# AREE GOLENALI DEL FIUME SEVESO NEI COMUNI DI VERTEMATE CON MINOPRIO, CARIMATE E CANTÙ

## PROGETTO DEFINITIVO

## RELAZIONE SULLE INTERFERENZE

**SVS 2.07**

Figura 1: collettore fognario intercomunale

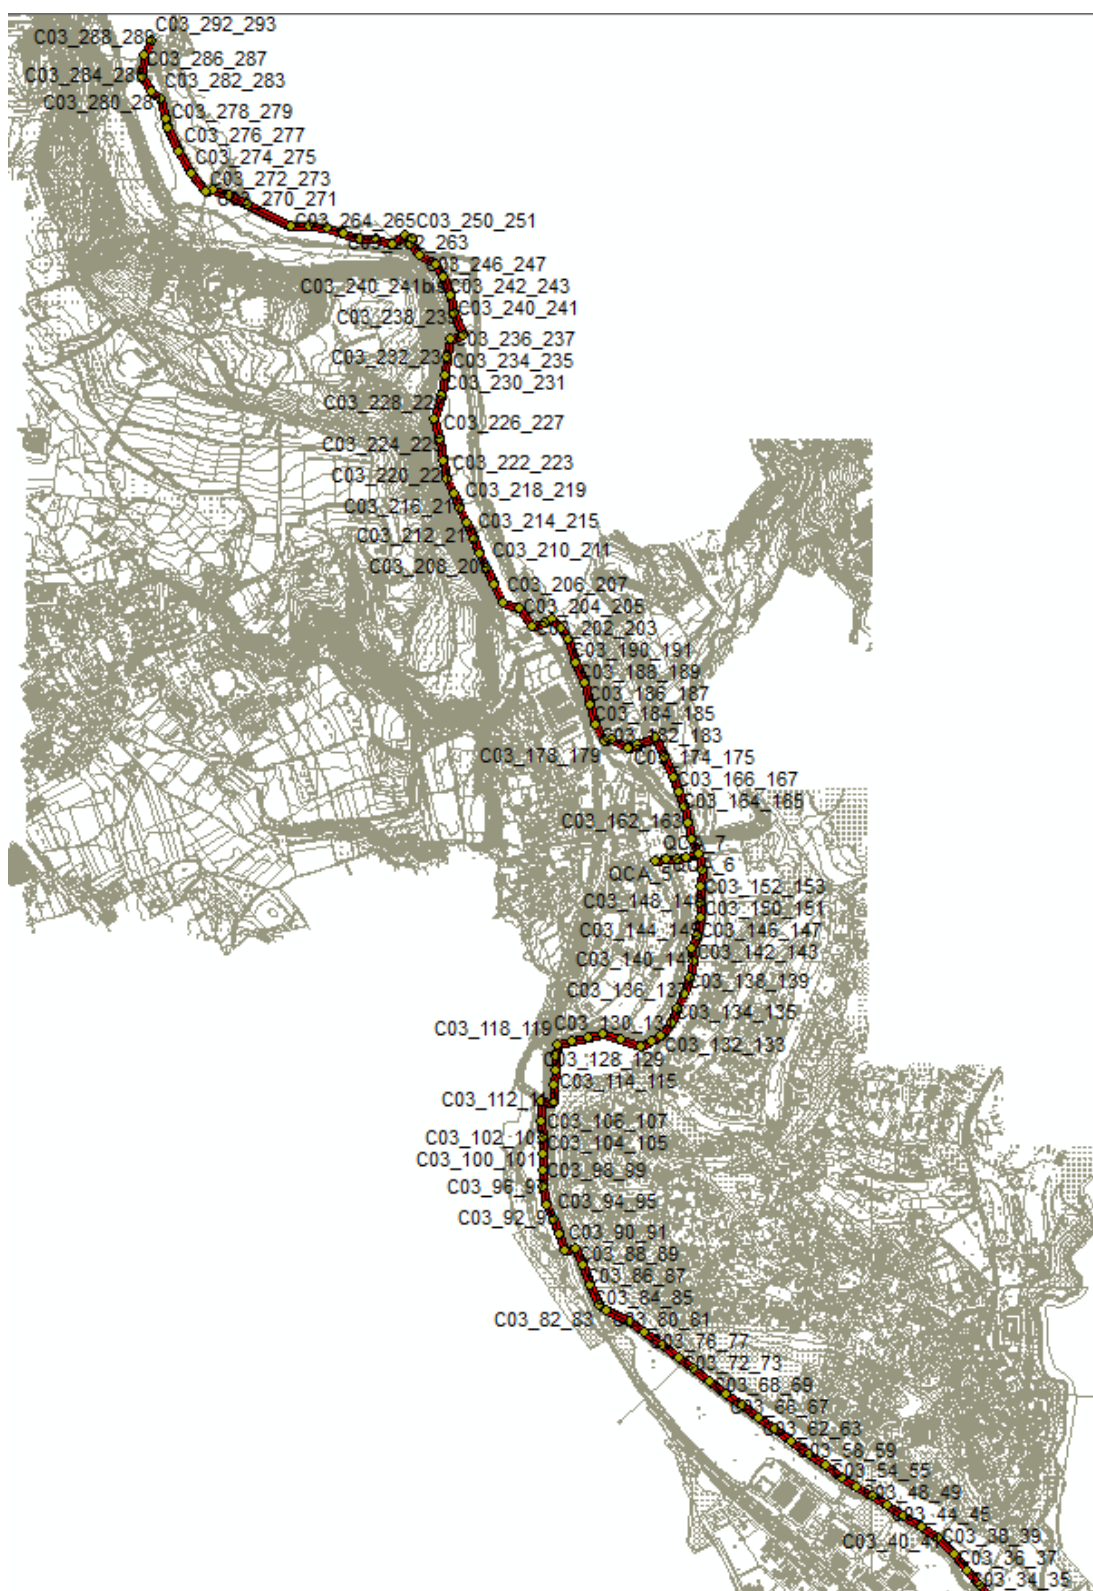
Poiché le opere in progetto interferiscono con il collettore della Società, considerata l'importanza di tale dorsale di collettamento intercomunale, al fine di evitare eventuali danni e i conseguenti rischi ambientali nonché disservizi alla popolazione, con la presente indichiamo alcuni accorgimenti che dovranno esser recepiti negli elaborati progettuali.

- a) I chiusini del collettore di proprietà di questa Società, che ricadono nelle aree di allagamento previste, dovranno essere adeguatamente rialzati sopra il piano campagna affinché la loro quota sia sempre superiore alla quota di massimo invaso; il loro accesso dovrà comunque sempre essere garantito in sicurezza.
- b) I torrini relativi ai chiusini di cui sopra dovranno essere adeguatamente impermeabilizzati.
- c) Le tubazioni dovranno essere protette dalle infiltrazioni (dovrà essere verificata la necessità di procedere con una impermeabilizzazione ad esempio mediante rivestimento interno o sigillatura dei giunti).

- ✓ La realizzazione di un bauletto in cls, come da sezione tipo rappresentata sulle tavole di progetto, nei tratti in cui i rilevati arginali saranno allocati al di sopra della tubazione, al fine di scongiurare perdite all'interno dell'argine;

- ✓ La delocalizzazione di due tratti di fognatura, rispettivamente nell'area golenale 2 e 5, al fine di evitare rischi per l'argine in progetto e al contempo garantire una facile ispezione della condotta e le eventuali operazioni di manutenzione;
- ✓ Il rialzo dei torrini di accesso delle camerette esistenti che si trovano all'interno delle aree golenali, come da richiesta dell'Ente gestore della rete intercomunale (vedi allegato).

Figura 6: Rilievo piano altimetrico della rete

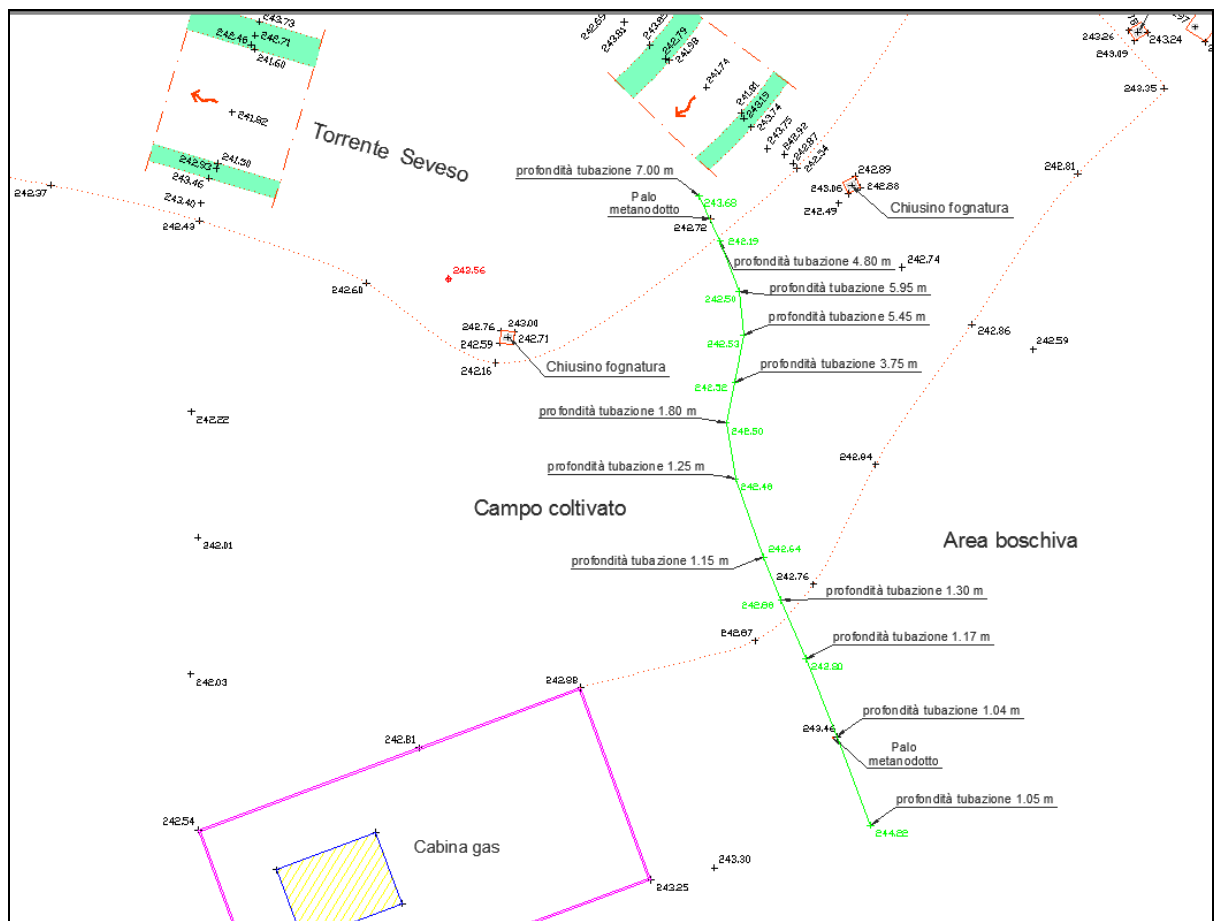
L'Ente ha segnalato la presenza di un metanodotto esistente all'interno dell'area golenale 5 in progetto tra Carimate e Cantù, così come era stata pensata nel progetto preliminare, e la volontà di realizzare un nuovo metanodotto (in fase di progetto) ricadente anch'esso all'interno della suddetta area

Appurato che il metanodotto nel tratto più prossimo alla cabina del gas è profondo circa 1 m, l'area in progetto è stata leggermente ristretta al fine di escludere il tracciato del metanodotto, annullando l'interferenza evidenziata senza tuttavia ridurre in modo apprezzabile i benefici idraulici dell'opera.

**Figura 7 – Indicazione dell'area di laminazione**

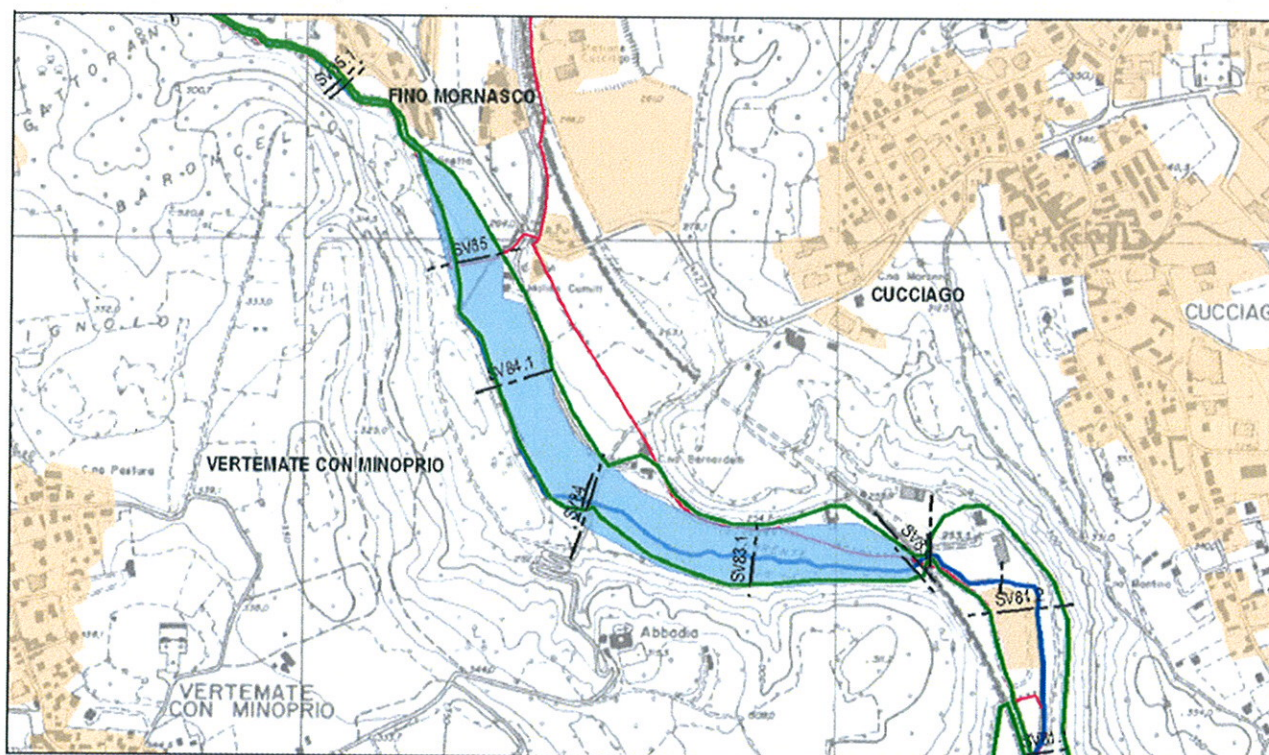
- A. Area nei Comuni di Fino Mornasco, Vertemate con Minoprio e Cucciago, a monte dell'attraversamento ferroviario sul Seveso al km 33+155 (interferenza per un tratto a cavallo dell'attraversamento)

Poiché per la realizzazione delle aree golenali di progetto verrebbe parzialmente utilizzato il rilevato ferroviario come argine, come da analoga osservazione di Italferr l'intervento risulta possibile solo a condizione che vengano eseguiti gli approfondimenti del caso (diagnostici e di verifica) onde escludere il rischio di filtrazione e sifonamento del corpo del rilevato ferroviario, unitamente all'esecuzione di adeguate opere di protezione del rilevato stesso.

**Figura 11 – Indicazione dell'area di laminazione**

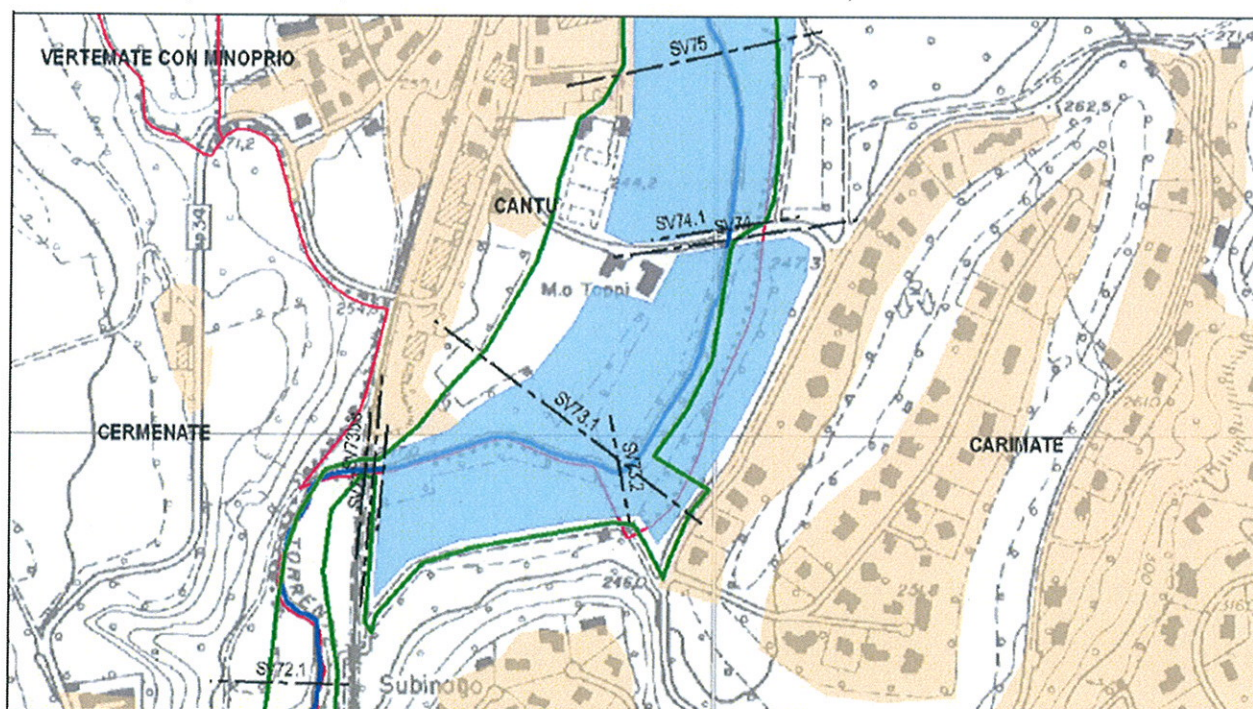
- B. Area nei comuni di Cantù e Carimate a monte dell'attraversamento ferroviario sul Seveso al km 33+486 (interferenza per un tratto a cavallo dell'attraversamento)

**Figura 13 – Indicazione dell'area di laminazione**

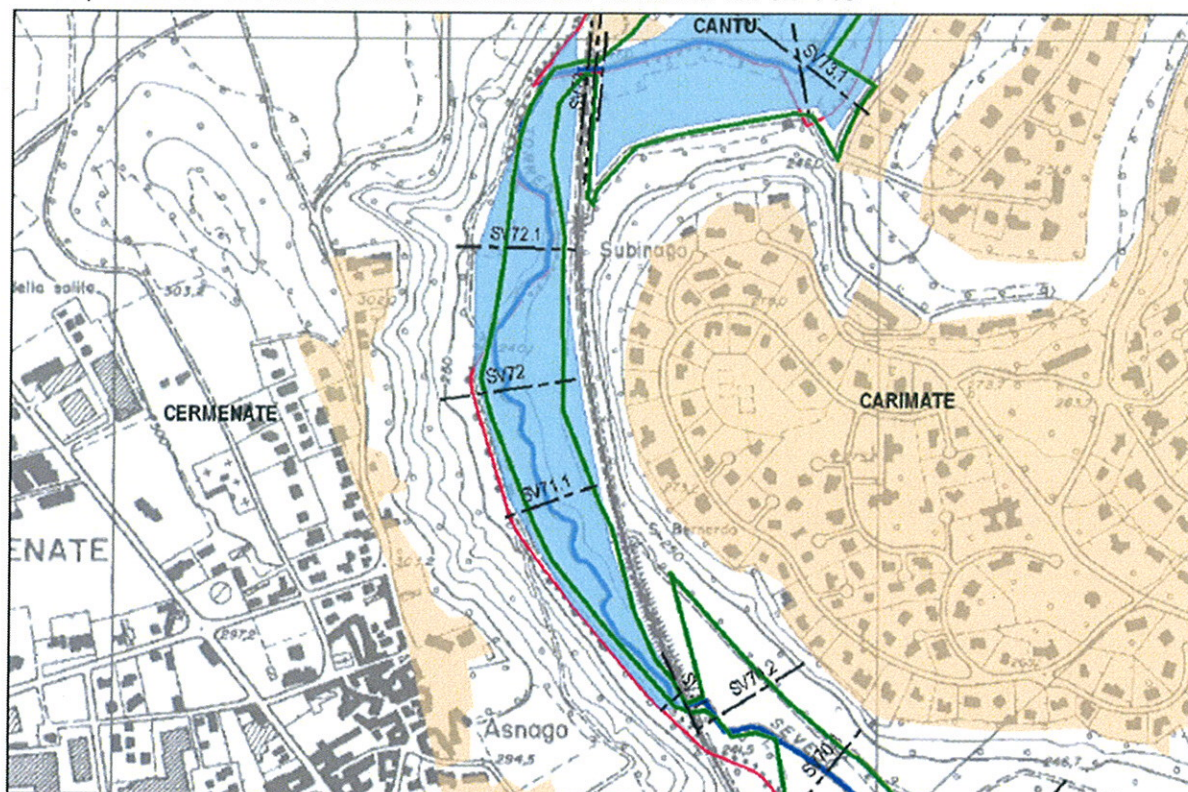
- C. Area nei comuni di Carimate e Cermenate a valle del medesimo attraversamento sul Seveso di cui sopra km 33+486 fino all'attraversamento sul Seveso al km 32+713

**Figura 16 – Indicazione dell'area di laminazione**

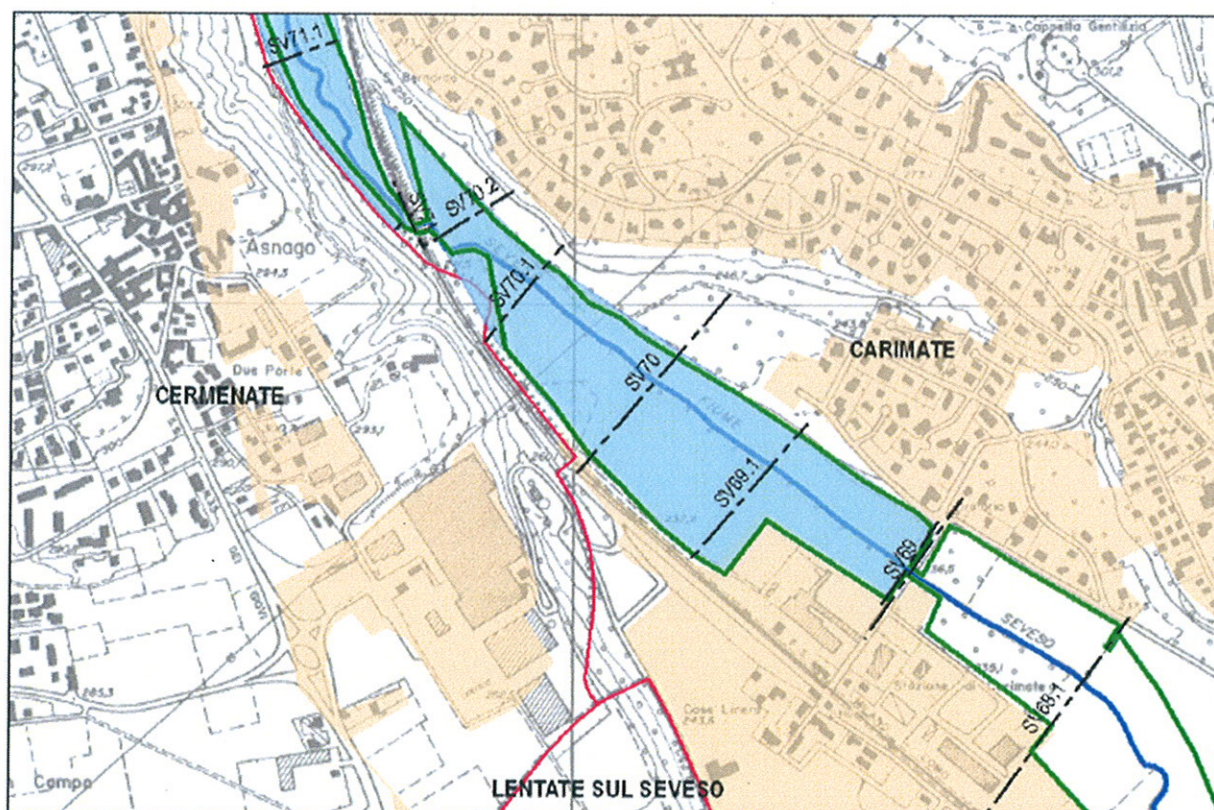
D. Area nel comune di Carimate per un tratto a valle dell'attraversamento sul Seveso al km 32+713

Risulterà inoltre necessario garantire un adeguato franco idraulico tra livello massimo di allagamento e quota del piano di piattaforma.

Interferenza Area di laminazione 1 con viabilità e area di ricovero previste nel PP Chiasso-Monza

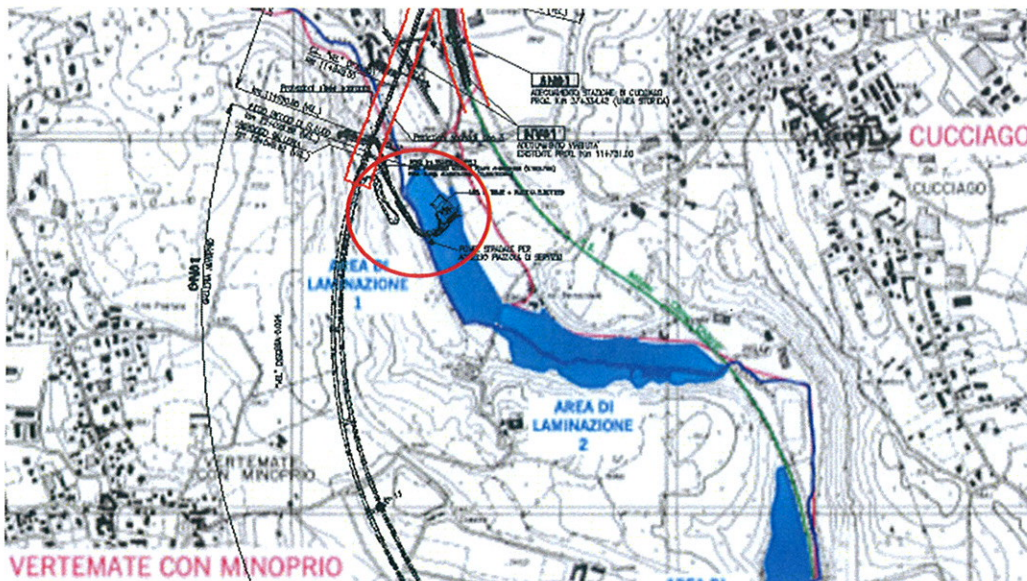
1. L'**area di laminazione 1**, situata in comune di Vertemate con Minoprio, si estende sul lato est del tracciato in progetto, in corrispondenza della pk 12+000 circa, all'imbocco della galleria Minoprio (wbs GN01). Come mostrato nello stralcio riportato a pagina seguente, si viene a determinare un'interferenza tra l'area di laminazione, la viabilità stradale di accesso all'area di ricovero e l'area stessa previste nel PP Chiasso-Monza.

Per quanto riguarda invece l'area di triage prevista nel progetto di quadruplicamento all'interno dell'area 1, come già emerso negli incontri con RFI, questa non è compatibile con le opere in progetto ed è ubicata all'interno di un'area già oggi allagabile con elevata frequenza ( $T=2$  anni), con rischi quindi anche per l'infrastruttura stessa qualora realizzata. L'intervento oggetto della presente pro-

gettazione è esclusivamente un'ottimizzazione di un'area già allagabile e per raggiungere gli obiettivi idraulici di progetto non può prescindere dal mantenimento e ottimizzazione dell'area golenale 1. Pertanto, come emerso negli incontri avuti con i tecnici di RFI, si ritiene opportuno che nelle successive fasi progettuali tale area di triage sia ubicata in un'area a minor rischio idraulico e che non limiti la capacità di laminazione delle aree golenali del Seveso.

Interferenza Area di laminazione 6 con tracciato del PP Chiasso-Monza.

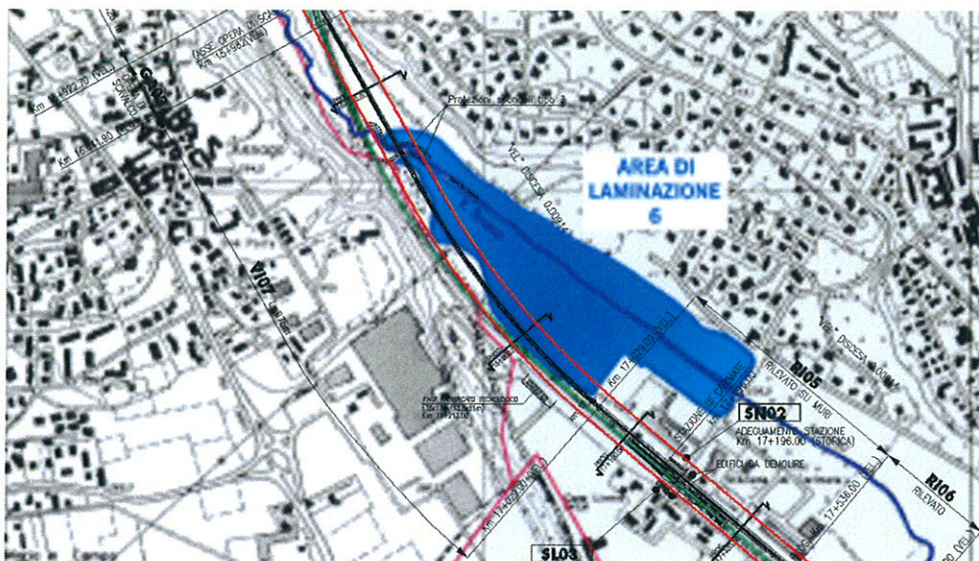
2. L'area di laminazione 6, situata in comune di Carimate, si estende tra le pk 16+200 e 17+100 circa, determinando un'interferenza dell'area stessa con il tracciato ferroviario in progetto. Nell'intervallo di progressive indicato, il tracciato si sviluppa in viadotto (wbs VI07, di lunghezza pari a 975m).

Si è studiato un tracciato dell'arginatura dell'area golenale 6 in destra compatibile per quota e tracciato con il viadotto previsto nel progetto preliminare del suddetto quadruplicamento (vedi figura 10).

E' stata analizzata anche la possibilità di ridurre l'area golenale per tenere il tracciato in progetto all'esterno dell'area di allagamento. Tuttavia tale modifica avrebbe comportato una riduzione dei volumi complessivi di invaso non compatibile con le finalità del presente progetto e inoltre avrebbe richiesto la realizzazione di un argine a tagliare un terreno agricolo oggi allagabile (come peraltro rappresentato nelle mappe degli studi di pianificazione sul Seveso dal 2002 ad oggi), con impatti significativi sia sulla sicurezza idraulica dei territori di valle che sugli impatti ambientali dell'area oggetto di intervento. La soluzione individuata, come già detto, è assolutamente compatibile con la futura realizzazione del tratto di quadruplicamento, già previsto in viadotto nel progetto preliminare di RFI.

Interferenza Area di laminazione golenale "Lentate" con tracciato del PP Chiasso-Monza e con nuovo tombino in progetto sul torrente Seveso

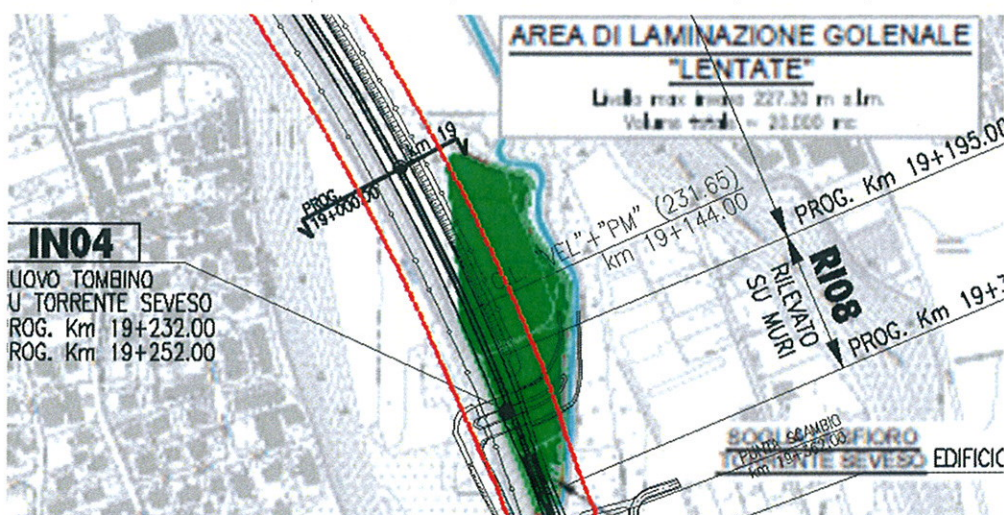
3. La **vasca di laminazione golenale "Lentate"**, di volume pari a 22.000 mc, è ubicata tra le pk 19+000 e 19+400 circa del tracciato ferroviario di progetto, che si sviluppa in rilevato in questa zona (wbs RI07 e RI08). Ne risulta un'interferenza tra la vasca di laminazione e il tracciato di progetto, nonché tra la vasca e la nuova sistemazione idraulica del torrente Seveso per il quale, nel progetto di potenziamento della linea ferroviaria, è prevista la realizzazione di un tombino a doppia canna alle pk 19+232 e 19+252 (wbs IN04).

Interferenza Area di laminazione in scavo "Lentate" con tracciato del PP Chiasso-Monza

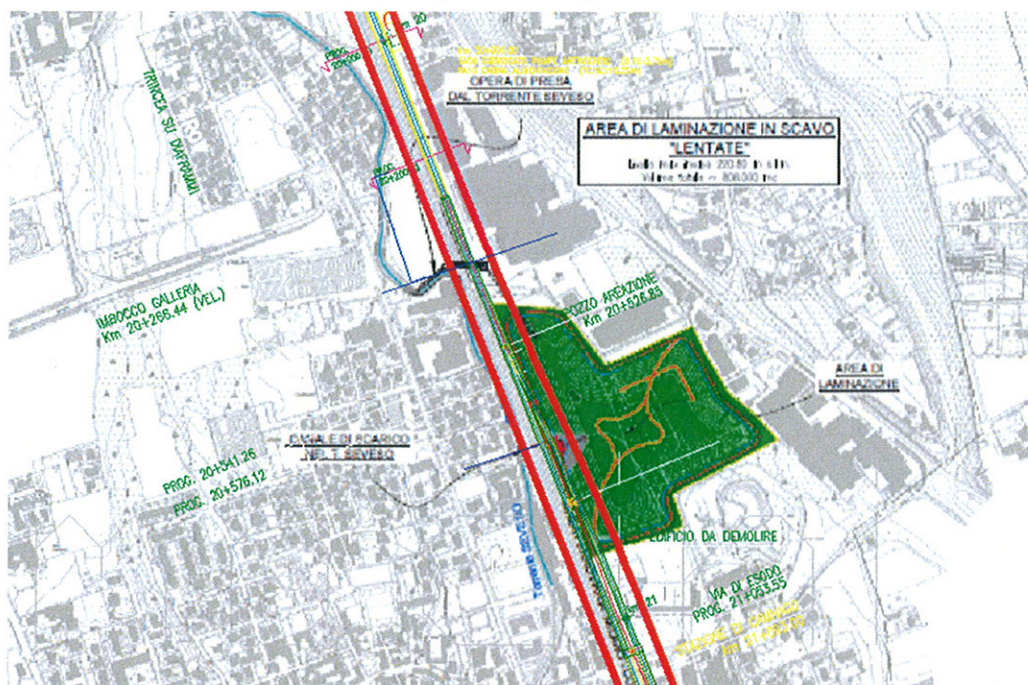
4. L'ubicazione dell'**area di laminazione in scavo "Lentate"** è prevista tra le pk 20+400 e 21+000 circa, dove la linea ferroviaria in progetto si sviluppa in galleria naturale (galleria Seregno, wbs GN02). In questo caso, si viene a determinare un'interferenza sia a livello planimetrico che altimetrico. Analizzando l'elaborato D.6.2 – Area di laminazione in scavo, sezioni trasversali di progetto, si osserva infatti quanto segue:
- In corrispondenza della sezione B-B, la quota di fondo vasca prevista risulta pari a 209m. Alla medesima pk (20+541), la quota di piano ferro - in galleria - è invece pari a 215,38m (come desumibile dall'elaborato L13100R26F5IF0001004A – profilo longitudinale linea veloce). Ne deriva

una piena interferenza tra tracciato di progetto e vasca di laminazione.

- In corrispondenza della sezione C-C si riscontra una quota di fondo vasca di 201m e una quota di p.f. (pk 20+650) di 213,58m.
